改善箇所説明図

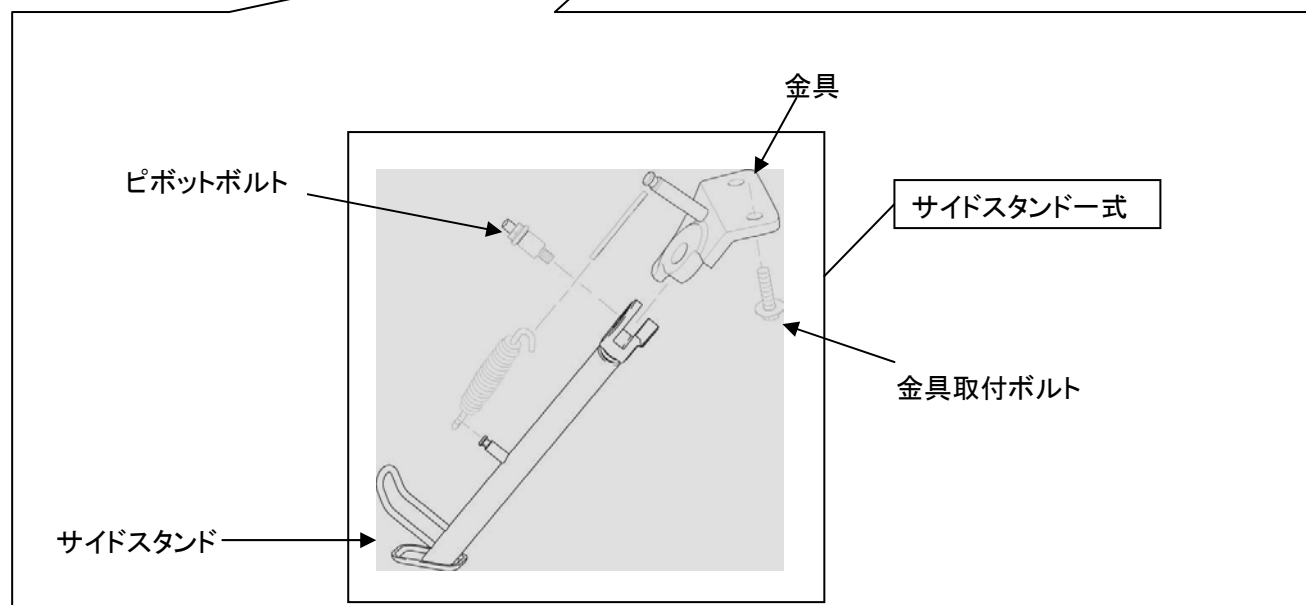
基準不適合箇所

サイドスタンドの支点のピボットボルトの強度が不足しているため、駐車中に突然破損することがある。そのため、スタンドの車体への取付金具のボルトに負荷がかかり、最悪の場合、ボルトが破損し、車両が転倒するおそれがある。

全車両、サイドスタンドー式を対策品に交換する。

対策品は形状が異なるため、ボルトを目視することで外見から識別が可能。
